Znak: IGKiP.271.8.2024

Dotyczy postępowania prowadzonego w trybie podstawowym na podstawie art. 275 pkt 1) ustawy z dnia 11 września 2019r. Prawo zamówień publicznych (Dz. U. z 2024r., poz. 1320 ze zm.) na wykonanie zadania pod nazwą: **„Budowa sali gimnastycznej przy Publicznej Szkole Podstawowej w Szerzawach oraz budowa boisk sportowych przy Publicznej Szkole Podstawowej w Pawłowie” dofinansowanego ze środków pochodzących z Funduszu Rozwoju Kultury Fizycznej: Program Inwestycji Strategicznych w ramach programu „Sportowa Polska – Program rozwoju lokalnej infrastruktury sportowej – Edycja 2023”**

Zamawiający, na podstawie art. 284 ust. 6 ustawy Pzp, informuje, iż wpłynęło zapytanie do SWZ (pisownia oryginalna), na które udziela odpowiedzi, zgodnie z poniższym:

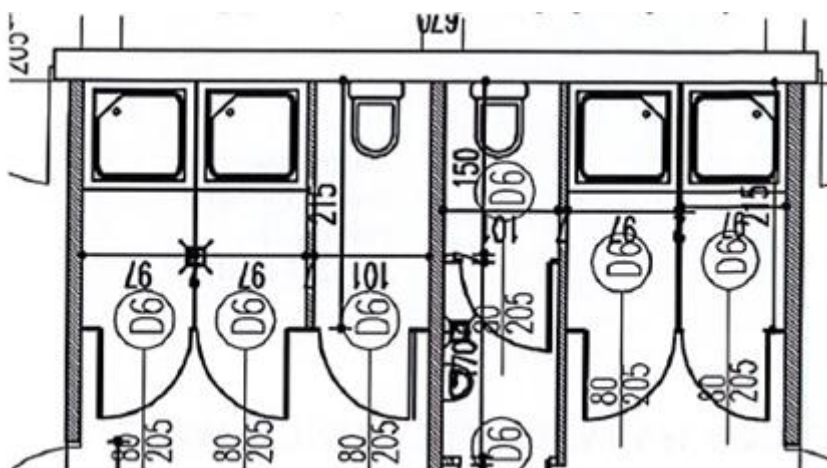
3. Prosimy o uwzględnienie w przedmiarach Zamawiającego pozycji dot. konieczności wykonania odwodnienia terenu podczas prac ziemnych ze względu na złe warunki gruntowo-wodne oraz występujące liczne sączenia wód podziemnych.
4. Prosimy o weryfikację zestawienia stolarki okiennej i drzwiowej, naniesienie tożsamyh wymiarów na rzutach i w zestawieniu oraz oznaczenie drzwi/okien wg wymaganych klas odporności ogniowej.
5. Prosimy o informację z jakiego materiału mają zostać wykonane ścianki/przegrody z drzwiami oznaczonymi D6? Czy mają to być systemowe kabiny HPL? Czy ścianki murowane /g-k z drzwiami płycinowymi?? Fragment projektu poniżej.

Ad. 4) Uzupełniono rys. A1, A17, A18.

Ad. 5) Ścianki HPL.
